Protokollauszug

Sitzung der Bezirksvertretung Aachen-Brand vom 11.12.2024

**Zu Ö 6 Anpassung Nordstraße zwischen Gewerbepark Brand und Eilendorfer Straße;
hier: Ausführungsbeschluss
geändert beschlossen
FB 68/0125/WP18**

Kreuzungsbereich Nordstraße/Gewerbepark Brand/Brander Heide

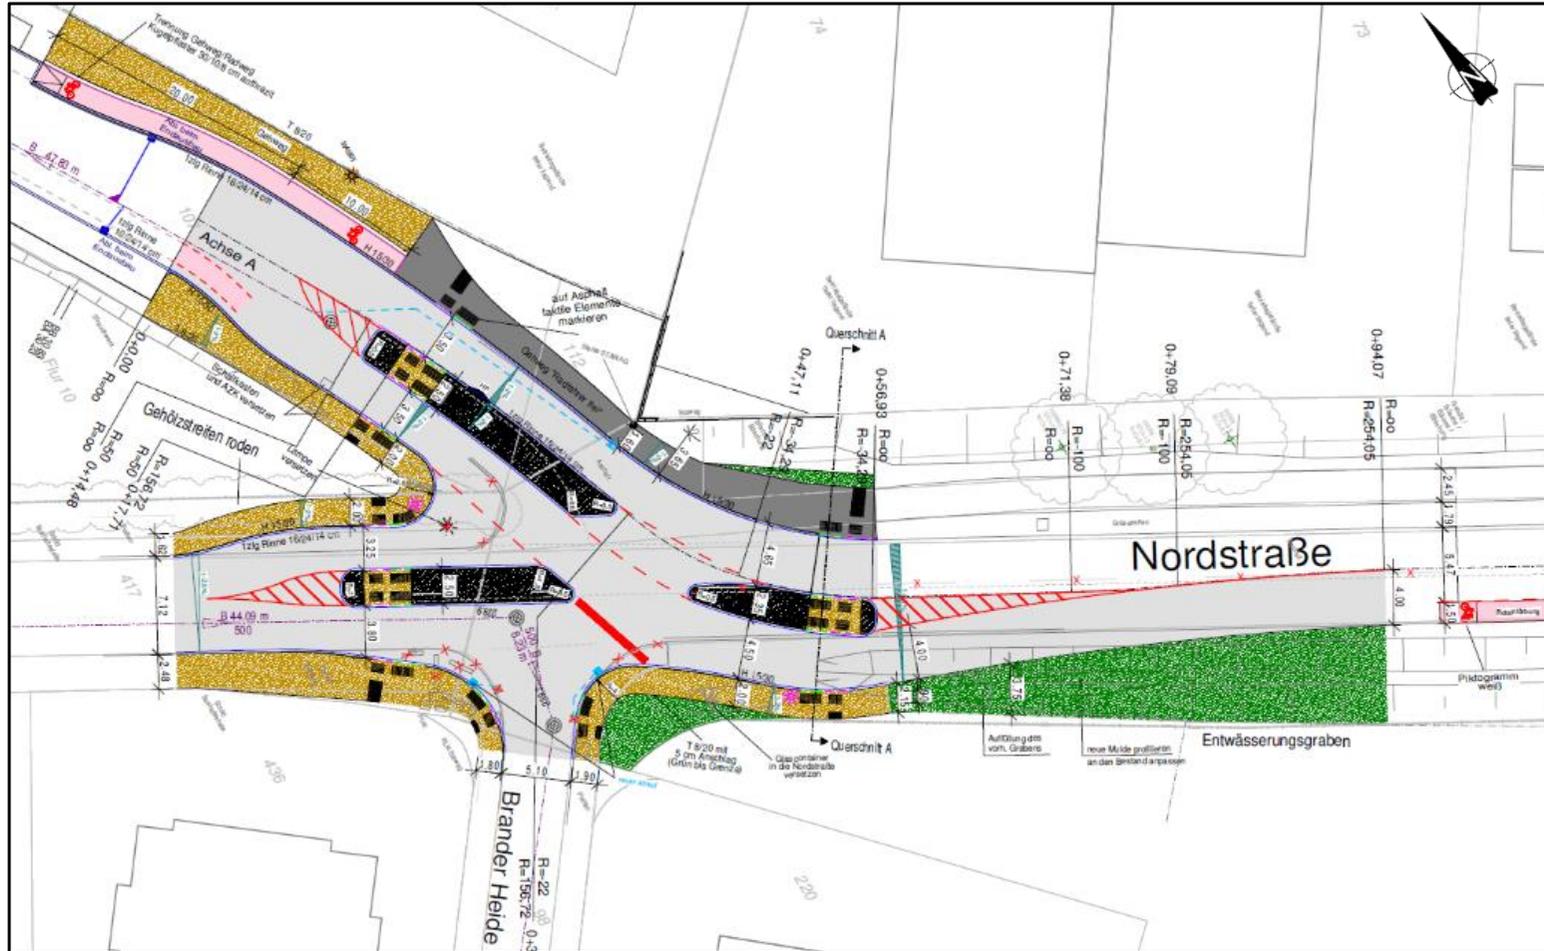
Frau von Eckardstein von der Grünen-BF bemängelt die vorhandene STAWAG-Stehle, die nicht auf dem Geh-/ und Radweg stehen solle und schlägt vor, diese zu versetzen. Herr Kaluk teilt dazu mit, dass das Versetzen dieser Stehle, die leider an der engsten Stelle des Geh-/ und Radweges stehe, bereits angeregt worden sei. Er erwarte eine diesbzgl. Rückmeldung seitens der STAWAG.

Herr Hußmann stellt fest, dass durch die Stehle eine Engstelle von 1,60 m entstehe, was aus Sicht der Grünen-BF zu schmal für einen kombinierten Geh-/Radweg sei. Er gibt zu bedenken, ob evtl. die Insel etwas schmaler angelegt und vielleicht (gem. Abbildung) ein wenig nach links verschoben werden könnte, um mehr Platz zu gewinnen.

Herr Hußmann verweist nochmals auf die Problematik der Stehle. Er könne sich das Einbringen des Beschlussvorschlages der CDU-BF vorstellen, bitte jedoch um Prüfung durch die Verwaltung, ob die Engstelle nicht doch noch erweitert werden könne. Zumindest sollte die Stehle entfernt werden.

Herr Auler schließt sich dem Vorschlag von Herrn Hußmann an und bittet die Verwaltung um Prüfung, ob das Versetzen der Stehle und die Verbreiterung des Gehweges auf 2 m möglich sei, sofern dies keine zeitliche Verzögerung verursache.

Herr Kaluk antwortet, dass die Mittelinsel aufgrund der Schleppkurve schmaler angelegt werde, aber ein Verschieben dieser nicht möglich sei, da dies ein Abbiegen von LKWs von der bebauten Nordstraße in den Gewerbepark Brand ermöglichen würde.

Herr Hußmann sieht hingegen anhand des Plans geringe Änderungsmöglichkeiten, wodurch man mehr als 1,60 m Platz erhalten könne. Herr Kaluk verweist hier auf die angrenzenden Grundstücke, die im Privatbesitz sind. Herr Hußmann argumentiert, dass der Gehweg etwas schmaler angelegt werden könne, um Raum für den Radverkehr zu schaffen. Herr Kaluk bestätigt, dass an dieser Stelle nicht viel Fußverkehr stattfindet, eine Verengung auf-

grund der Platzverhältnisse jedoch nicht machbar sei.

Schleppkurven Nordstraße

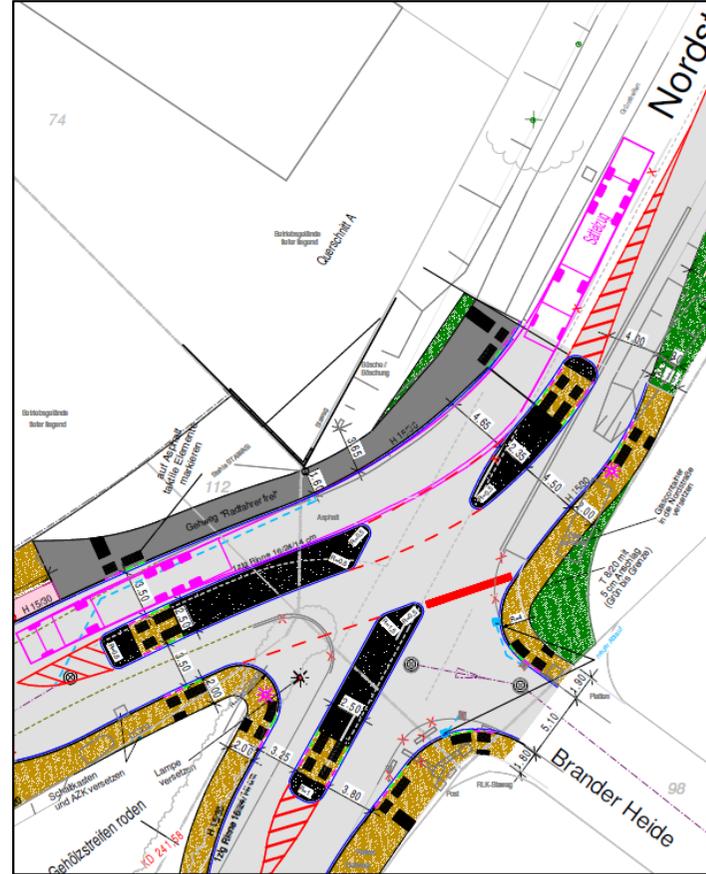
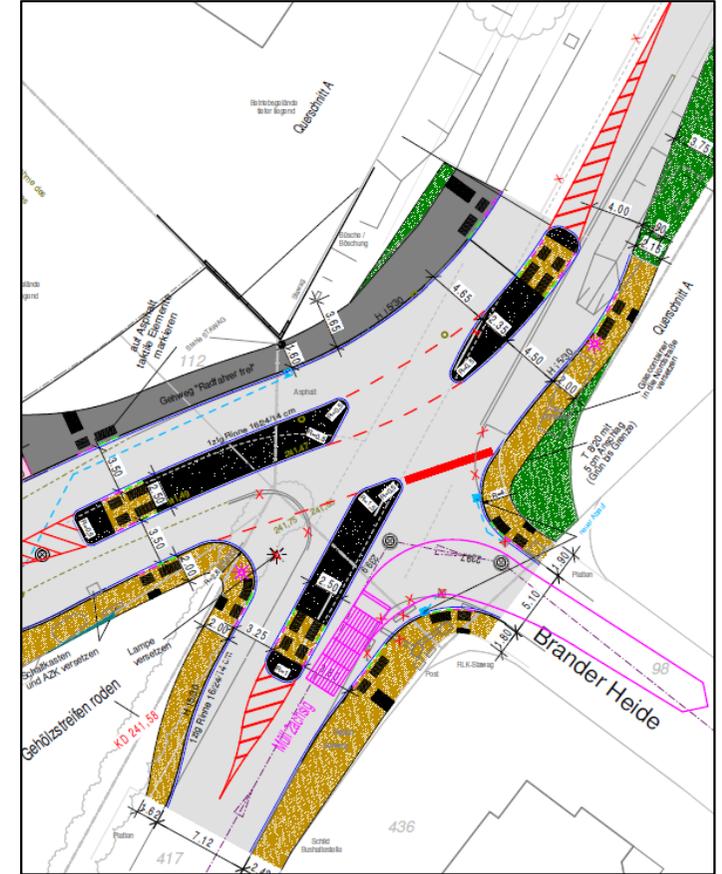
Herr Kaluk teilt mit, dass sich die meisten Fragen auf die Abbiegevorgänge, die sich gut mit den Schleppkurven beantworten lassen, auf die Radverkehrsführung und die Kosten beziehen. Außerdem stellt er klar, dass die Einrichtung der Schleppkurven aus dem Gewerbepark Brand das Abbiegen eines Klein-LKW in die Nordstraße (bebauter Teil) unmöglich mache, das Abbiegen eines PKW jedoch weiter möglich sei.

Herr Hußmann von der Grünen-BF möchte wissen, ob es sich bei einem Klein-LKW um einen 7,5-Tonner handelt oder einem 2-Achser handelt. Herrn Kaluk sind hier genaue Daten leider nicht bekannt, er vermute jedoch einen 7,5-Tonner, da bei der Planung ein 7,5-Tonner angesetzt worden sei.
